„Centrum komplexní psychiatrické péče Brno“

Název projektu: Centrum komplexní psychiatrické péče Brno:

VYSVĚTLENÍ ZADÁVACÍ DOKUMENTACE – SOUBOR ČÍSLO 18

2) Stavební část VV „FN Brno - Psychiatrická klinika PK – VV“ list „D.1.01 D.1.01.1 Pol“ pol 225

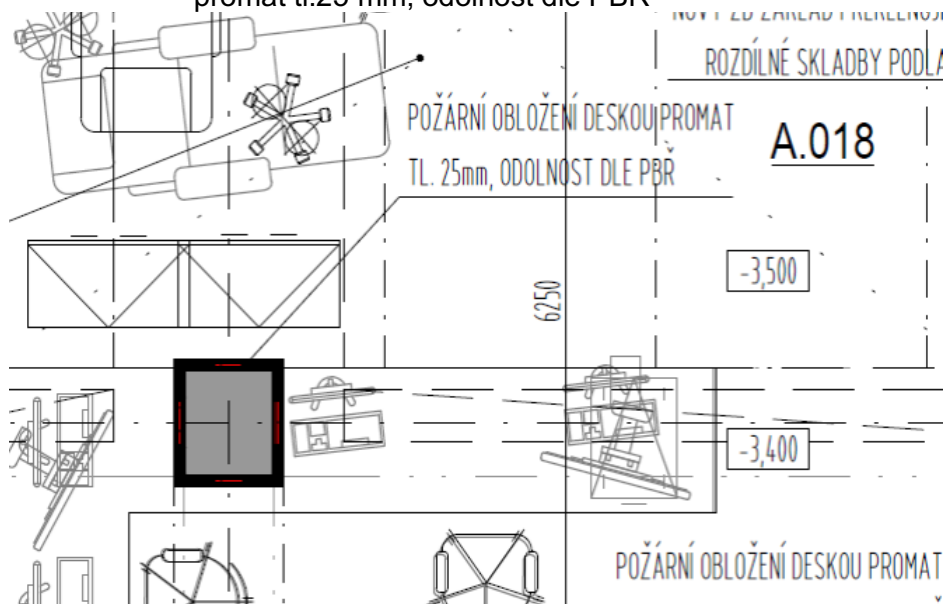
V PD jsme nenašli žádné skladby konstrukcí stěn pro kontrolu. V PD PBŘ je popisováno, že konstrukce sloupů se zkontrolují sondou pro zajištění dané požární odolnosti a ve výkresech půdorysů je u sloupů popiska „požární obložení deskou promat tl.25 mm, odolnost dle PBŘ“

Prosíme o dopřesnění pol.225 co je předmětem ocenění a upřesnění obkladů sloupů dle půdorysů.

Sondy do sloupů budou provedeny za účelem ověření krytí výztuže a tudíž

splnění požadované požární odolnosti. Pokud tato nebude splněna, budou sloupy obloženy požární deskou. Pokud bude splněna tloušťkou betonové vrstvy nad výztuží, budou pouze omítnuty. Před provedením sond nelze dopřesnit rozsah obložených nebo pouze omítnutých sloupů.
